社團法人臺南縣建築師公會 函

主 旨：有關本會對「建築物無障礙」相關法令執行疑義內容，
本會意見詳（如附件），敬請查照。

社團法人臺南縣建築師公會對「建築物無障礙」相關法令執行疑義之建議：

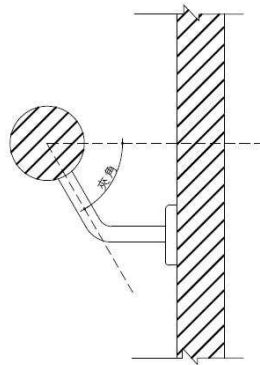
- 13、規範 206.1 規定之疑義：
連續 5 公尺(以上)坡度超過 1/15 之斜坡，應設置符合本節規定之坡道。(如附圖 OHC，坡長 ≥ 5 公尺、坡度 $> 1/15$)
 - (1). 是否即：「連續未達 5 公尺、坡度未超過 1/15 之斜坡，免設置符合本節規定之坡道。」？(如附圖 ODA，坡長 < 5 公尺、坡度 $\leq 1/15$)。例如無障礙通路上，連續長度超過 3.2 公尺且坡度為 1/16 之斜坡(1/16 坡度 $\leq 1/15$ 。但高差 $>$

20cm。)，是否應設置扶手？依 203 節並無設置扶手之規定，但依 206 節卻有應設置扶手之規定？

- (2). 或是：「連續未達 5 公尺、坡度超過 1/15 之斜坡，免設置符合本節規定之坡道」？(如附圖 OGA，坡長 < 5 公尺、坡度 > 1/15)。如果高低差在 20cm 以下，應該可以免作扶手。
- (3). 或是：「連續 5 公尺以上、坡度未超過 1/15 之斜坡，免設置符合本節規定之坡道」？(如附圖 OFC 坡長 ≥ 5 公尺、坡度 $\leq 1/15$)。建築物離建築線 30m，但壹層地面抬高 150cm，從建築線至建築物出入口之連續戶外無障礙通路均作斜坡處理(坡度為 $150/3000=1/20 < 1/15$)，應可免作扶手。故雖然有高低差 20cm 以上，但因坡度未超過 1/15，是可以免作扶手！
